To All Lamborghini Dealers and Licensed Service Point.
From After Sales Department.
Subject Power Steering Update .
Group 10.02.00
Date 07/09/2012
Pages 41

Power steering update.

Gallardo Coupè And Spyder left hand drive model year 2005 with lifting system from Vin 5LA01676 to 5LA02320.

Initial configuration

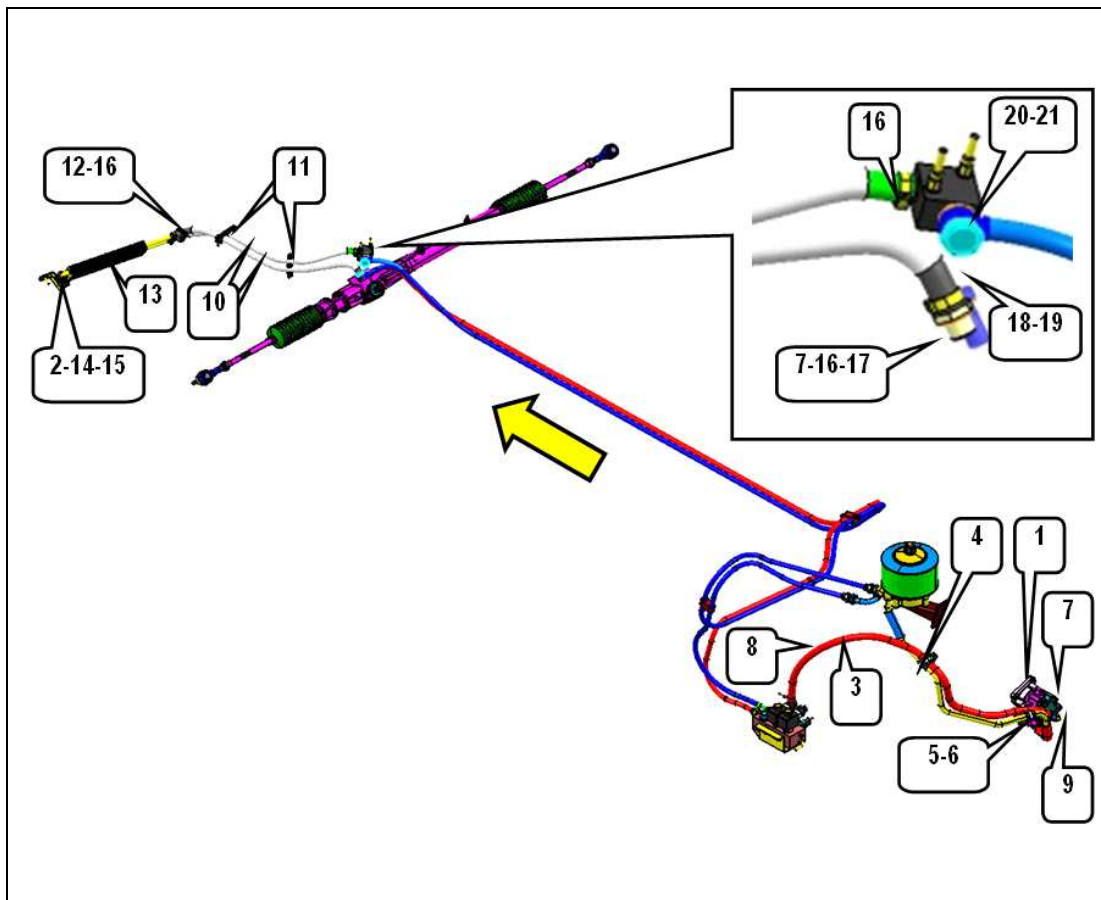
Components to replace

Ref.	Description
A	Power steering pump
B	Return pipe on pump

Final configuration

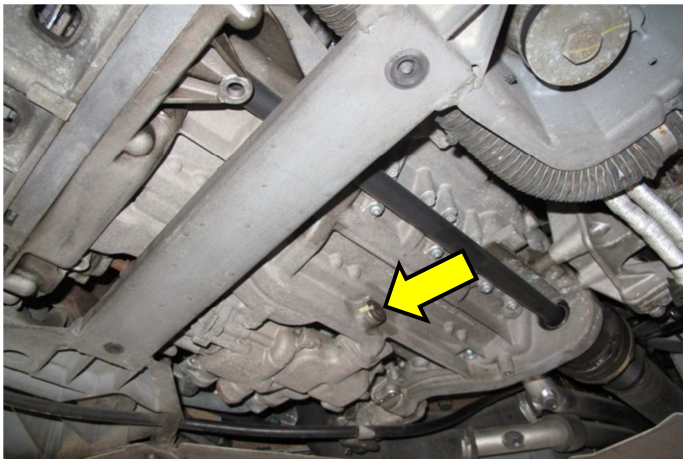
Kit composition

Ref.	Qty	Code	Description
1	1	400145153C	Power steering pump
2	1	N0206026	Ø15 clamp
3	1		Connection pipe to the pump.
4	1	N0206305	Ø34 clamp
5	1	N0206104	Ø26 clamp
6	1	N0206405	Ø18 clamp
7	5	N0138481	Ø16 copper washers
8	1	420201365	Protective foam
9	1	N10418001	Clamp
10	2		Steering box - radiator return pipe Radiator - adaptor return pipe
11	2	86317171A	Clamp
12	2	400422095	Cable glands
13	1		Radiator
14	1	400422871A	Radiator support bracket
